# BOLETIM TÉCNICO

BT0106  
05.07.96

**Assunto:** Introdução de Arruela de Vedação no Eixo do Interruptor Horário

**Modelos:** BLL 22 MGD/ BWR22A

Fig.01

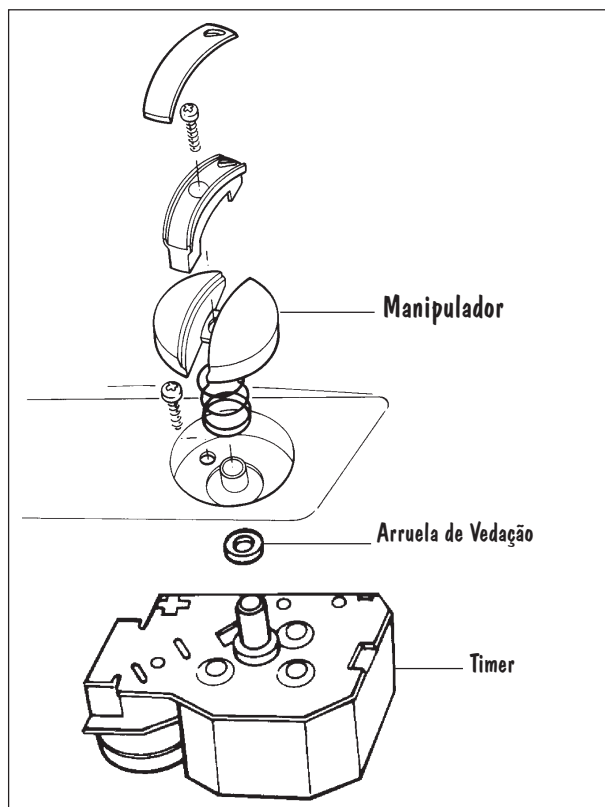
Problemas de travamento no Interruptor Horário (Timer), muitas vezes são causados por oxidação no Eixo deste componente.

O motivo está na infiltração de água que pode ocorrer através do Manipulador, quando há mau uso por parte do consumidor.

Como solução, a partir da segunda quinzena de Julho estaremos introduzindo uma Arruela de Vedação peça (código 00.0359.26.2), no Eixo do Timer, como mostra a figura 01.

Para as Lavadoras que se encontram em campo, solicitamos que seja adotada a utilização da Arruela em todo atendimento que envolva substituição do Interruptor Horário.

Não se esqueça de lubrificar o Eixo e as faces da Arruela com um pouco de Graxa para evitar atrito entre ambos.
